RELATÓRIO DE ESTÁGIO SUPERVISIONADO
ANÁLISE DE PROJETOS HIDROSSANITÁRIOS E DE DRENAGEM

Empresa: Unidade Gestora de Projetos Especiais (UGPE).

3.1 PROJETO 01 - ANÁLISE DO PROJETO HIDROSANITÁRIO DO CENTRO DE PARTO INTRA-HOSPITALAR DO HOSPITAL DE JAPURÁ

Figura 02 – Declividades mínimas das tubulações do Projeto 01

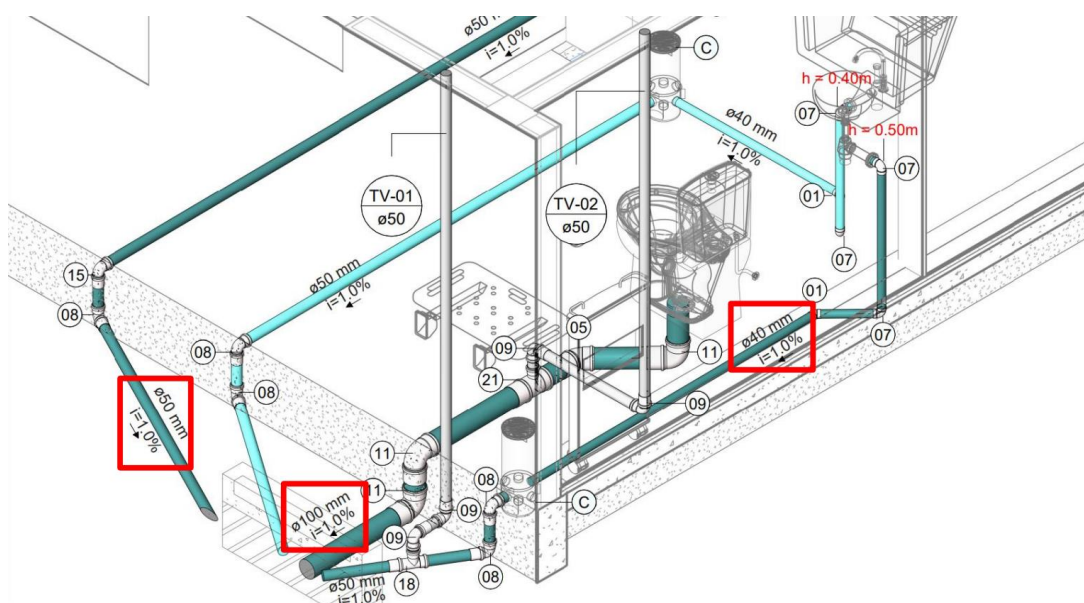
De acordo com a ABNT NBR 8160, a declividade mínima para tubulações com diâmetro igual ou inferior a 75 mm é de 2%, e para tubulações com diâmetro igual ou superior a 100 mm é de 1%. No projeto, foram identificadas tubulações menores que 75 mm com declividade de apenas 1%, em desacordo com a norma. Entretanto, as tubulações de 100 mm atenderam corretamente à declividade mínima exigida (Figura 02).

Figura 10 – Inspeção/Registros do Projeto 01

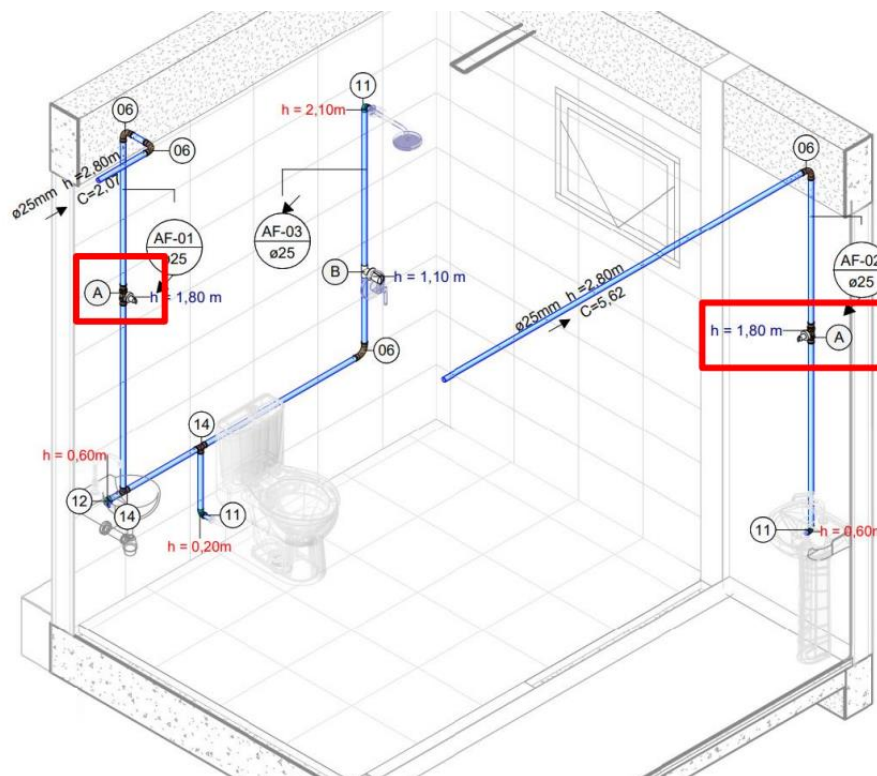
Em atendimento ao item 6.19.2.1 (e nota) da ABNT NBR 5626, foram inseridos registros setorizados (Figura 10). Contudo, observou-se a ausência de um registro geral específico para a sala.

Figura 15 – Declividades mínimas das tubulações do Projeto 02

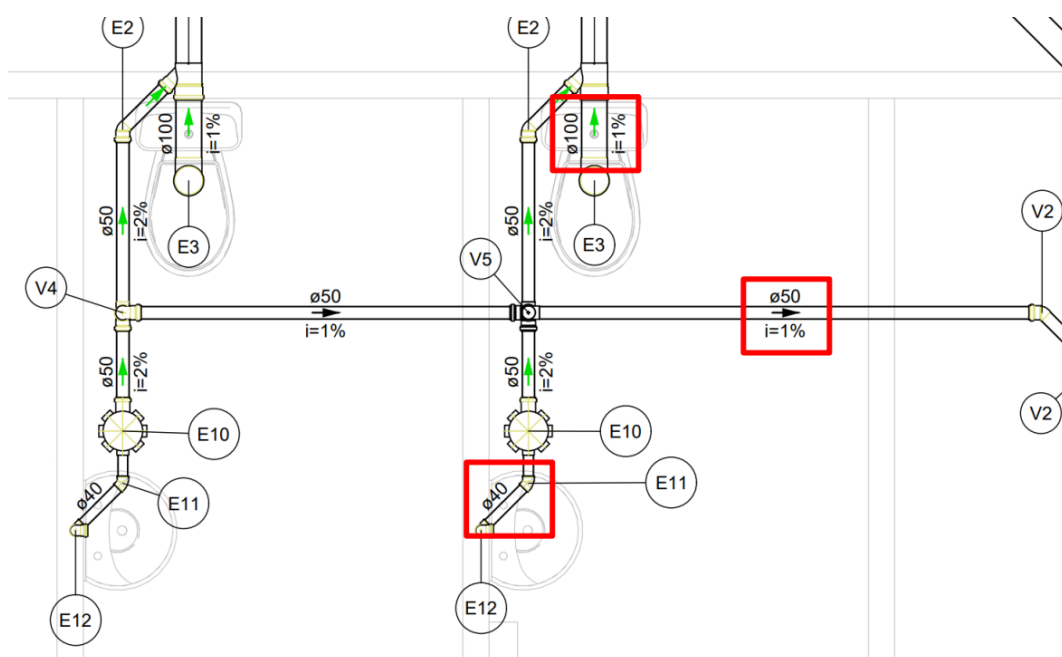
Conforme estabelece a ABNT NBR 8160, a declividade mínima deve ser de 2% para tubulações com diâmetro até 75 mm e de 1% para aquelas a partir de 100 mm. Na análise, foram identificadas tubulações de até 75 mm com declividade de apenas 1%, em desacordo com a norma. Além disso, verificou-se a ausência de indicação da declividade para tubulações de 40 mm. Por outro lado, as tubulações de 100 mm atenderam corretamente à exigência normativa (Figura 15).

Figura 19 – Inspeção/Registros do Projeto 02

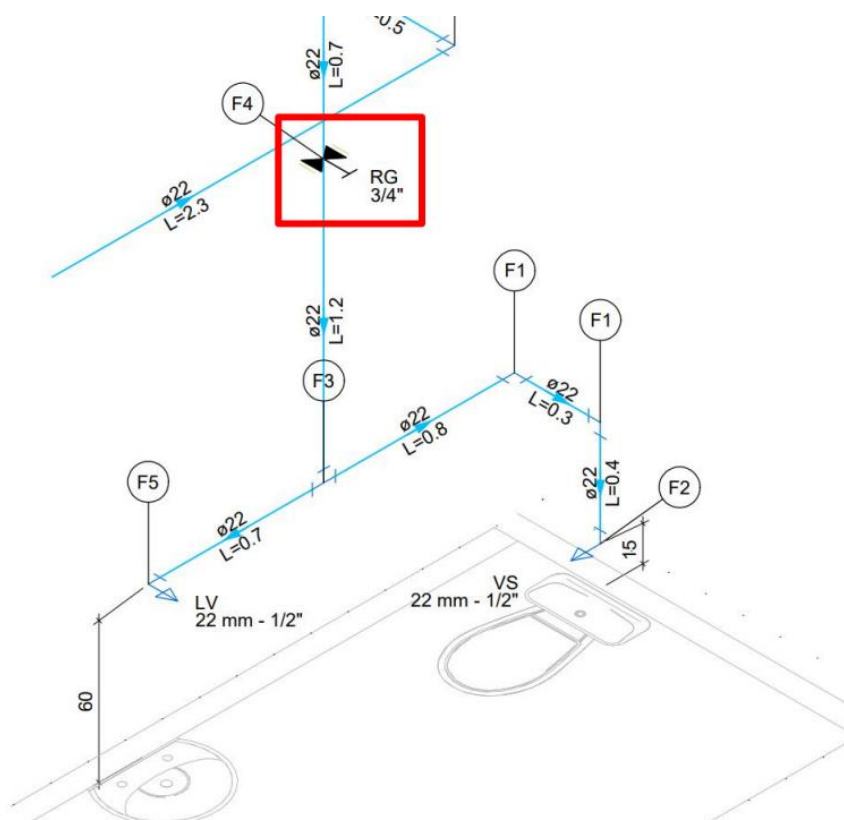
De acordo com o item 6.19.2.1 (e nota) da ABNT NBR 5626, foram previstos registros setorizados (Figura 19). Contudo, observou-se a ausência de um registro geral exclusivo para o salão.

Figura 22 – Planta baixa do projeto de água fria do Projeto 02

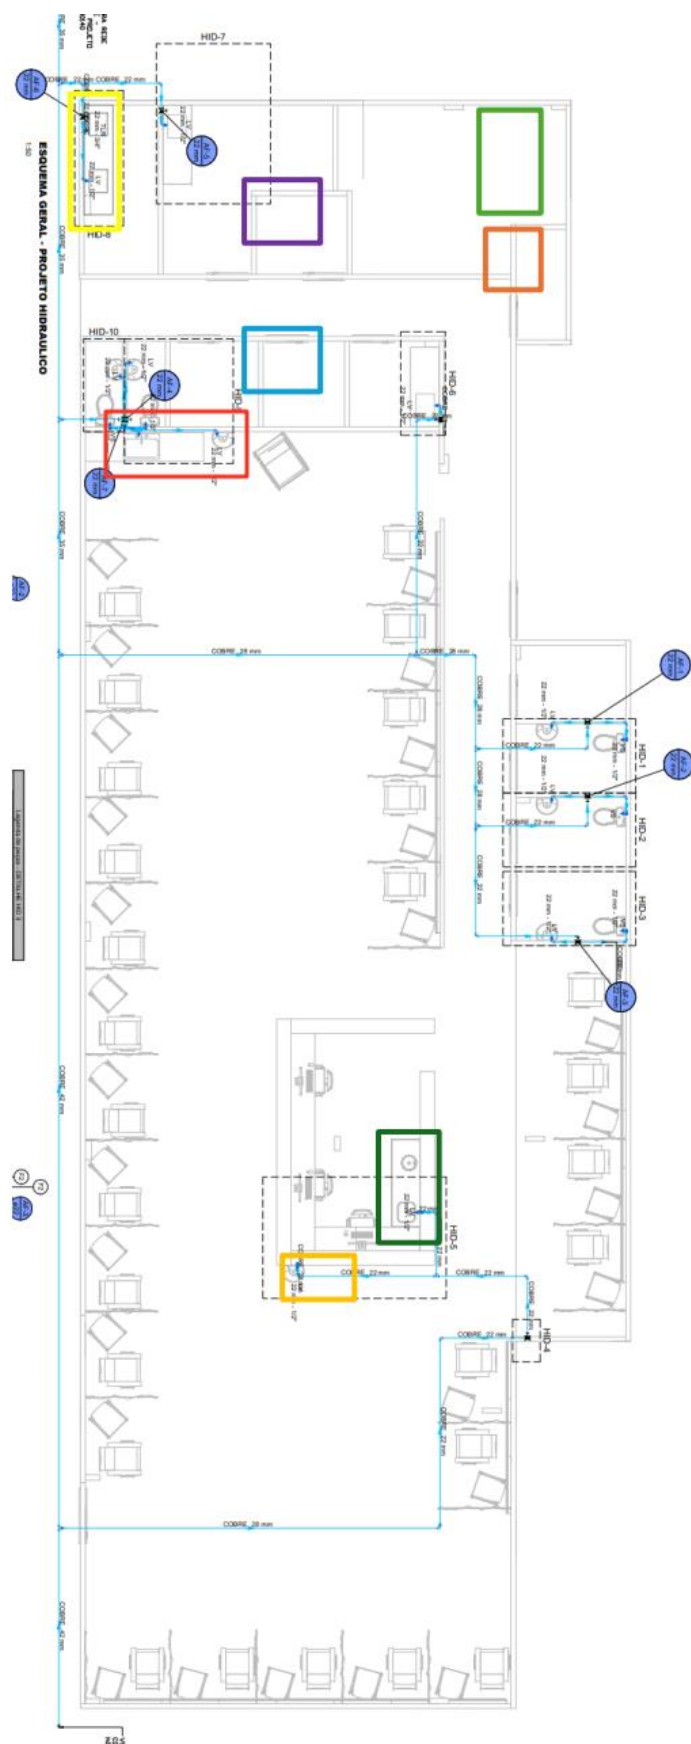
Os projetos de água fria e de esgoto não apresentam compatibilidade com a arquitetura (Figuras 21, 22 e 23). Esse desalinhamento compromete a integração dos projetos complementares, exigindo revisão global.

Figura 27 – Identificação das junções da tubulação da cozinha com a da lavanderia na CES

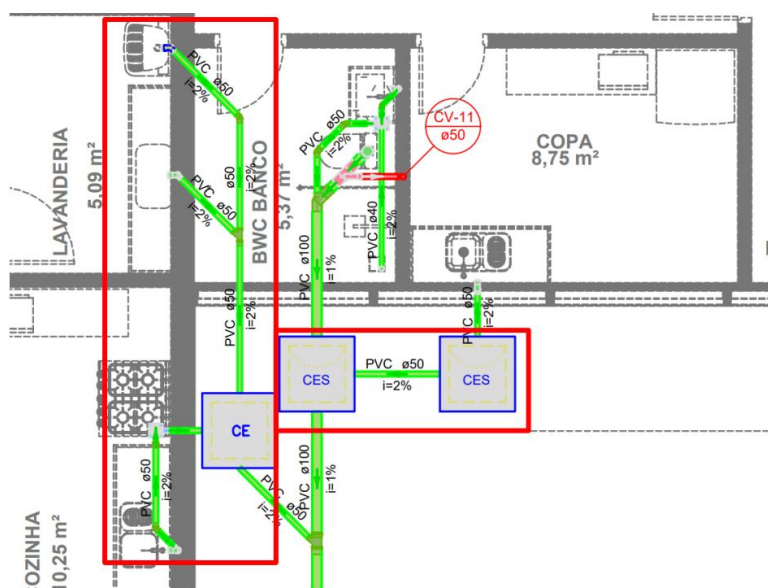
Foi observada a utilização de caixa de esgoto sinfonada (CES) em substituição à caixa de gordura, solução não indicada. Além disso, identificou-se a junção de efluentes de lavanderia e cozinha, situação inadequada devido à possível reação química entre sabão e gordura (Figura 27).

Figura 28 – Troca de tubulações (espelhamento)

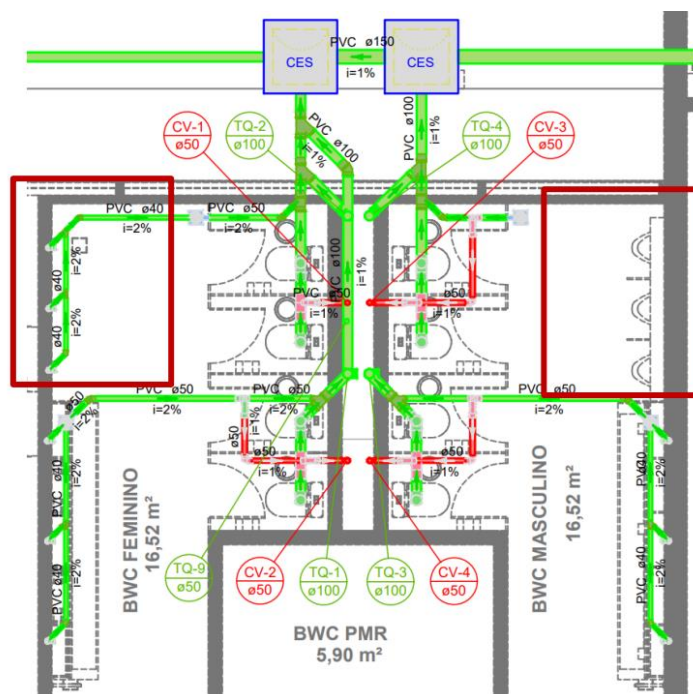
Também foi identificado um erro na troca de tubulações do banheiro (espelhamento) (Figura 28).

Figura 29 – Ambientes do Projeto 03 sem tubulações

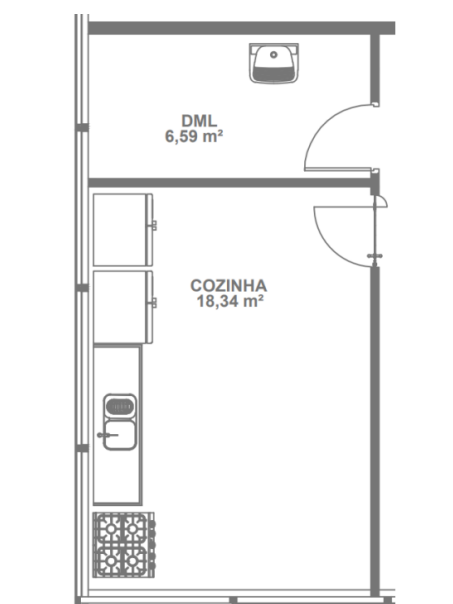
Por fim, foram identificados ambientes sem tubulações (Figura 29).
